**Verslag huishoudelijke elektrische installatie op laagspanning en zeer lage spanning****Algemeen:**

Referentie: 012-20260827-01	Datum controle: 27/08/2026
Keurder: 012

Eigenaar: Marc Staelens	EAN-code: 541448820046273497
Adres installatie: Frans de l'Arbreleaan 39 bus 102, 2170 - Merksem	Nummer teller(s): 1SAG1200172590
Distributienetbeheerder installatie: Fluvius	
Datum uitvoering installatie:	☒ Vóór 01/10/1981 ☐ Tussen 01/10/1981 en 01/06/2020 ☐ Vanaf 01/06/2020
Type:	☒ Wooneenheid ☐ Niet-huishoudelijk ☐ PV ☐ Batterij ☐ Laadpaal

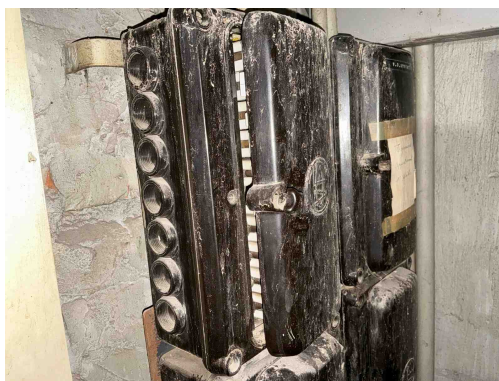
B17 - De voedingsspanning is niet op elk bord vermeld (Boek 1: 3.1.3.3).

Opmerking: Oa bord 1,2,3

B06 - Het elektrisch verdeelbord heeft niet de minimale beschermingsgraad IPXX-B in een gewone ruimte (Boek 1: 4.2.2.3).

Opmerking: Oa beschadigd bord 1,2,3

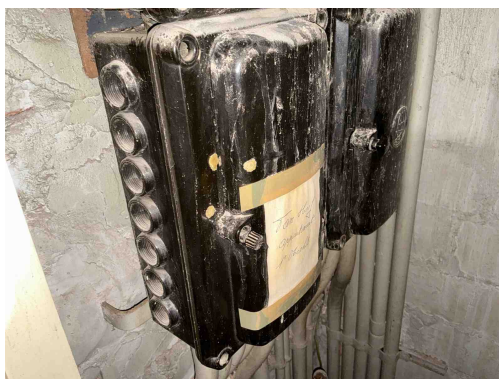
B17 - De voedingsspanning is niet op elk bord vermeld (Boek 1: 3.1.3.3).

Opmerking: Oa bord 1,2,3

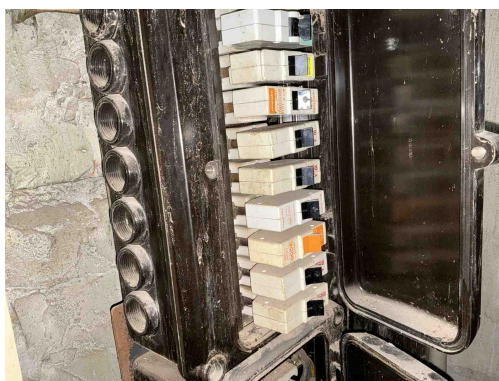
B17 - De voedingsspanning is niet op elk bord vermeld (Boek 1: 3.1.3.3).
Opmerking: Oa bord 1,2,3

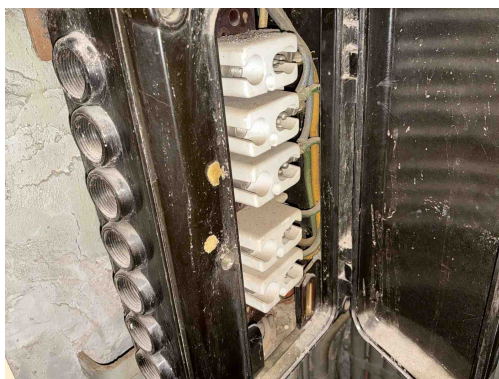
B06 - Het elektrisch verdeelbord heeft niet de minimale beschermingsgraad IPXX-B in een gewone ruimte (Boek 1: 4.2.2.3).
Opmerking: Oa beschadigd bord 1,2,3

B30 - De houder van de beveiliging in een huishoudelijke ruimte is niet voorzien van aangepaste kalibreerelementen (Boek1: 5.3.5.5).
Opmerking: Oa bord 1,2,3

D08 - De nodige markeringen op de beveiligingstoestellen ontbreken of zijn onleesbaar (Boek 1: 5.3.5.5).
Opmerking: Oa bord 1,2,3

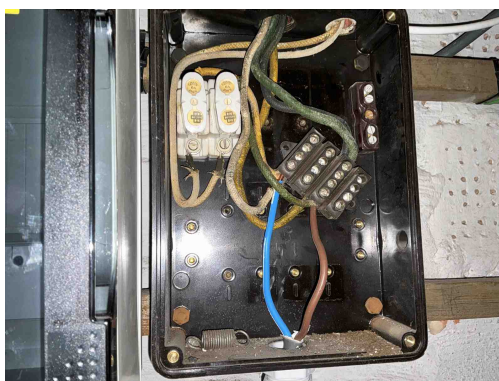
B06 - Het elektrisch verdeelbord heeft niet de minimale beschermingsgraad IPXX-B in een gewone ruimte (Boek 1: 4.2.2.3).
Opmerking: Oa beschadigd bord 1,2,3

B30 - De houder van de beveiliging in een huishoudelijke ruimte is niet voorzien van aangepaste kalibreerelementen (Boek1: 5.3.5.5).
Opmerking: Oa bord 1,2,3

D08 - De nodige markeringen op de beveiligingstoestellen ontbreken of zijn onleesbaar (Boek 1: 5.3.5.5).
Opmerking: Oa bord 1,2,3

T02 - Gevaar voor rechtstreekse aanraking: genaakbare delen onder spanning (Boek 1: 4.2.2).
Opmerking: Oa bord 3

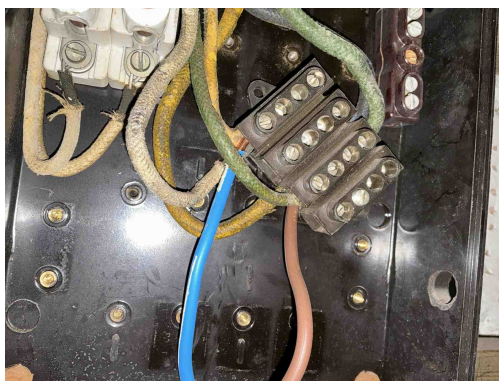
B06 - Het elektrisch verdeelbord heeft niet de minimale beschermingsgraad IPXX-B in een gewone ruimte (Boek 1: 4.2.2.3).
Opmerking: Oa beschadigd bord 1,2,3

D03 - Er is geen differentieelstroominrichting van maximum 300 mA geplaatst in het begin van de elektrische installatie van een residentieel geheel (incl. in de gemeenschappelijke delen) (Boek 1: 4.2.4.3, 4.2.4.4).
Opmerking: Oa bord 1

B30 - De houder van de beveiliging in een huishoudelijke ruimte is niet voorzien van aangepaste kalibreerelementen (Boek1: 5.3.5.5).
Opmerking: Oa bord 1,2,3

D08 - De nodige markeringen op de beveiligingstoestellen ontbreken of zijn onleesbaar (Boek 1: 5.3.5.5).
Opmerking: Oa bord 1,2,3

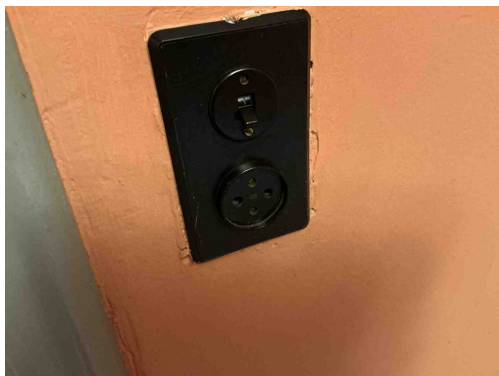
C07 - Stroombanen uitgevoerd door middel van parallel verbonden leidingen hebben niet dezelfde kenmerken zoals type, sectie, lengte, plaatsingswijze (Boek 1: 4.4.3.4).

Opmerking: Oa bord 1

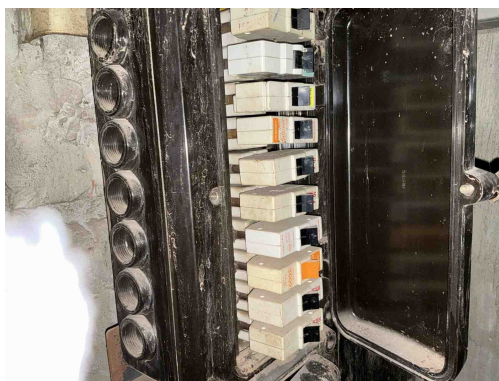
A20 - Er bevindt zich een contactdoos zonder beschermingsgeleider in de elektrische installatie. Deze is niet geplaatst achter een differentieelstroombeschermingsinrichting met grote (max. 30mA) of zeer grote (max. 10mA) gevoeligheid.

Opmerking: Oa algemeen

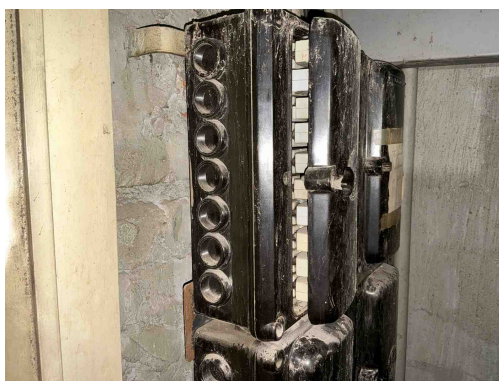
B26 - Het elektrisch bord kon niet gedemonteerd worden (Boek 1: 5.3.5.1).
Opmerking: Oa bord 2 krijg ik niet open paar automaten zitten vast

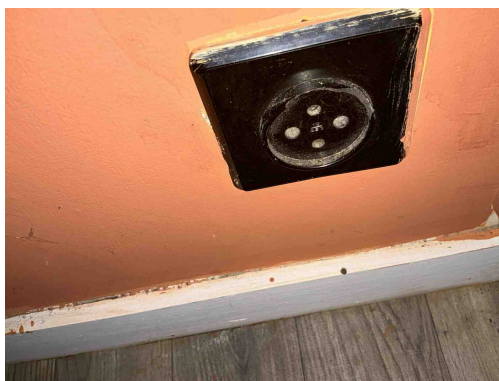
B29 - Het elektrisch verdeelbord in een huishoudelijke ruimte is niet voorzien van een deur (Boek1: 5.3.5.1).
Opmerking: Oa sluit niet bord 2

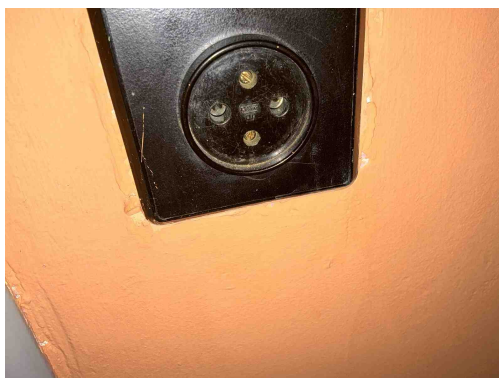
T11 - De contactdozen waarvan de toegekende stroomsterkte maximaal 16A en de toegekende spanning maximaal 250V bedraagt en niet bedoeld zijn voor de voeding van een of meerdere verbruikstoestellen voor een specifiek doel en niet geplaatst zijn in of op schakel- en verdeelborden, beschikken niet of IPXX-D (incl. gemeenschappelijke delen residentieel geheel) (Boek 1: 4.2.2.3/5.3.5.2).

Opmerking: Oa kinderbeveiliging algemeen

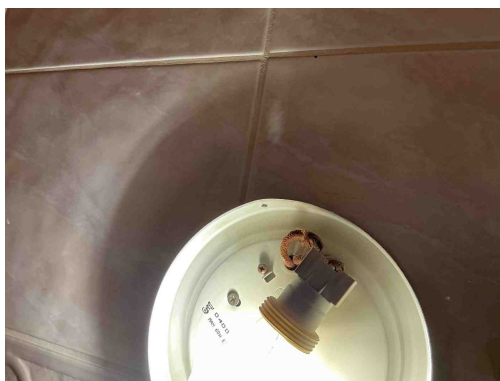
T11 - De contactdozen waarvan de toegekende stroomsterkte maximaal 16A en de toegekende spanning maximaal 250V bedraagt en niet bedoeld zijn voor de voeding van een of meerdere verbruikstoestellen voor een specifiek doel en niet geplaatst zijn in of op schakel- en verdeelborden, beschikken niet of IPXX-D (incl. gemeenschappelijke delen residentieel geheel) (Boek 1: 4.2.2.3/5.3.5.2).

Opmerking: Oa kinderbeveiliging algemeen

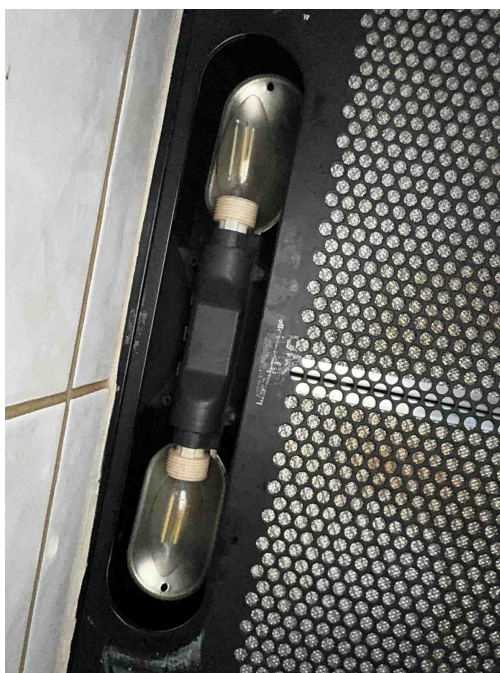
C21 - Het gebruik van geleiders van het type VOB, zonder bijkomende afscherming is niet toegestaan (Boek 1: 5.2.9.6).
Opmerking: Oa badkamer

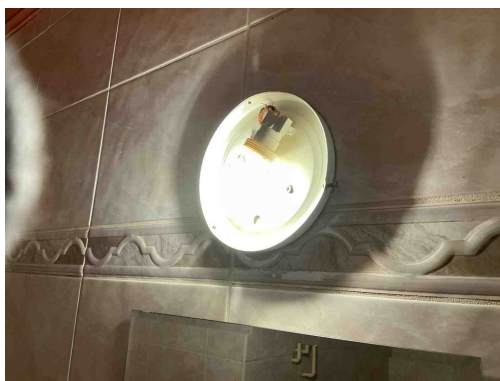
T23 - Het elektrisch materiaal is beschadigd. (Boek 1: 1.4.1.3).
Opmerking: Oa badkamer, dampkap

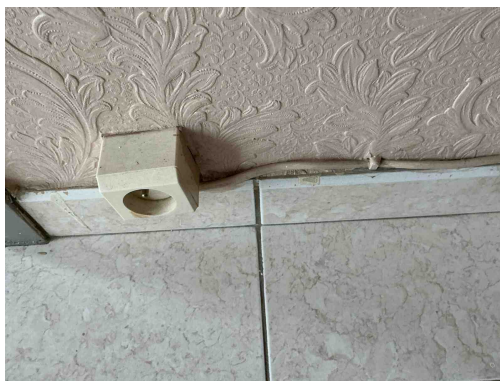
T23 - Het elektrisch materiaal is beschadigd. (Boek 1: 1.4.1.3).
Opmerking: Oa badkamer ,dampkap

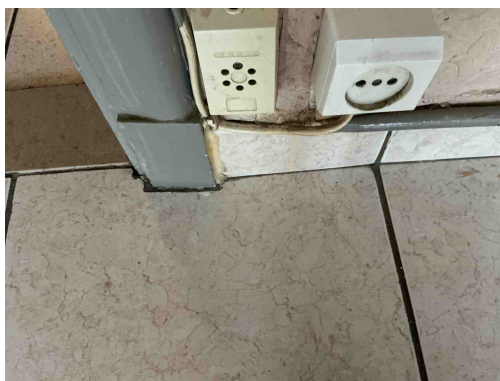
C27 - Het gebruik van geleiders van het type VTLMB (côte-à-côte) is niet toegestaan (Boek 1: 1.4.2.1).
Opmerking: Oa living

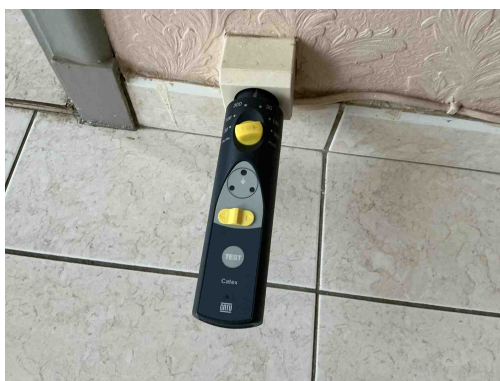
C27 - Het gebruik van geleiders van het type VTLMB (côte-à-côte) is niet toegestaan (Boek 1: 1.4.2.1).
Opmerking: Oa living

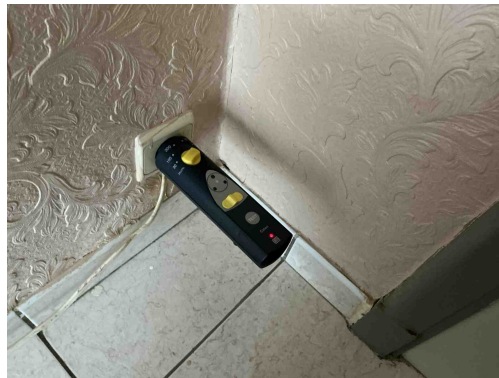
A13 - De continuïteit van de beschermingsgeleider met de aardingsinstallatie is niet gerealiseerd (Boek 1: 5.4.3).
Opmerking: Oa keuken,living...algemeen

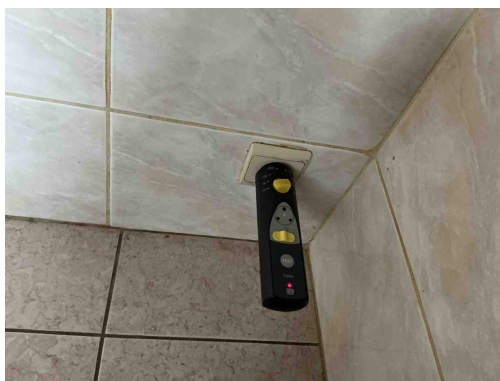
A13 - De continuïteit van de beschermingsgeleider met de aardingsinstallatie is niet gerealiseerd (Boek 1: 5.4.3).
Opmerking: Oa keuken,living...algemeen

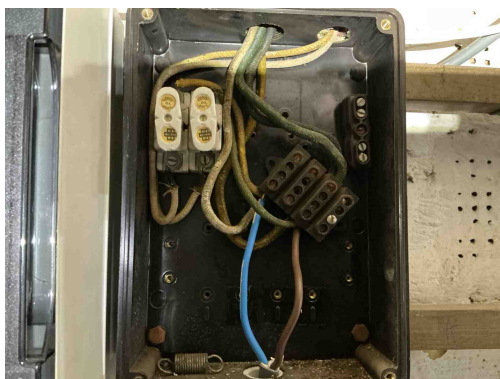
T09 - Bepaalde contactdozen en/of schakelaars zijn beschadigd (Boek 1: 1.4.1.3).
Opmerking: Oa living
